Assunto: Separar sinais do condensador e compressor na placa de relés

Para: Rede autorizada Spheros

O objetivo deste documento é registrar a alteração na placa de relé 637-000035-00 para permitir que os ventiladores do condensador sejam controlados de forma independente do sinal de controle do compressor (embreagem).

Alteração (placa nova):

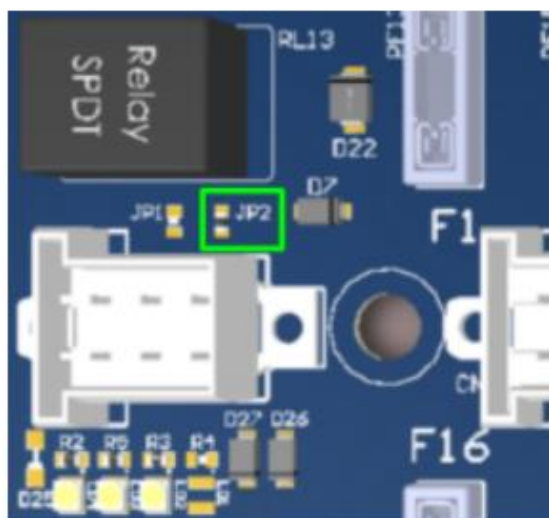
1. **Remover** o jumper **JP1**

2. **Adicionar** o jumper **JP2**

Nota: Caso o operador não possua o jumper, poderá ser realizado um curto com solda entre os terminais do JP2.

Alteração (placa antiga):

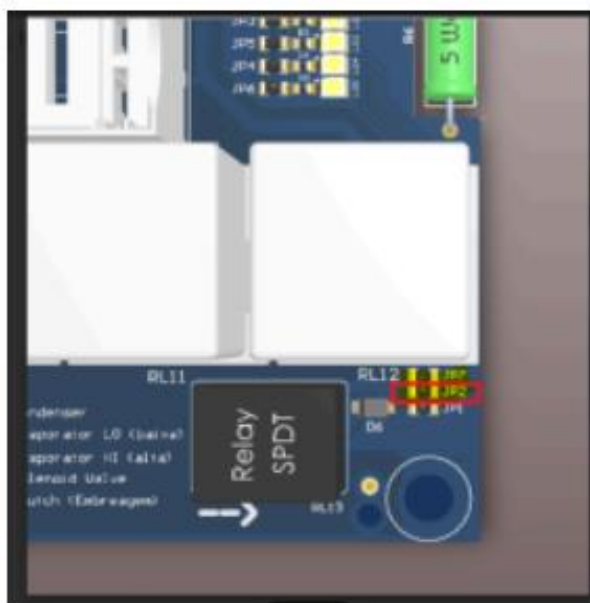
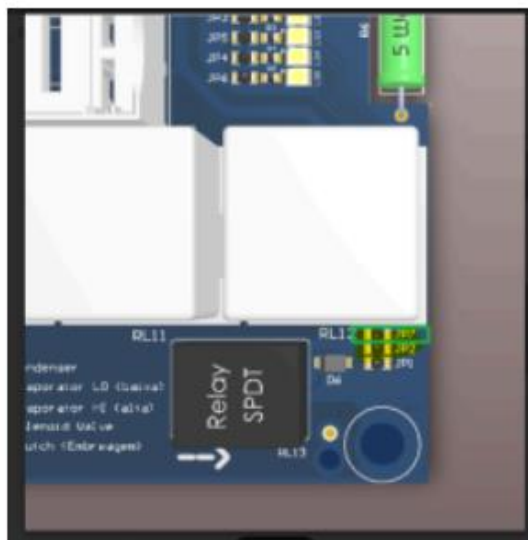
- A imagem abaixo mostra a localização dos componentes que devem ser alterados (placa antiga).

3. Remover o jumper JP2

4. **Adicionar** o jumper **JP7**

Nota: Caso o operador não possua o jumper, poderá ser realizado um curto com solda entre os terminais do JP7.
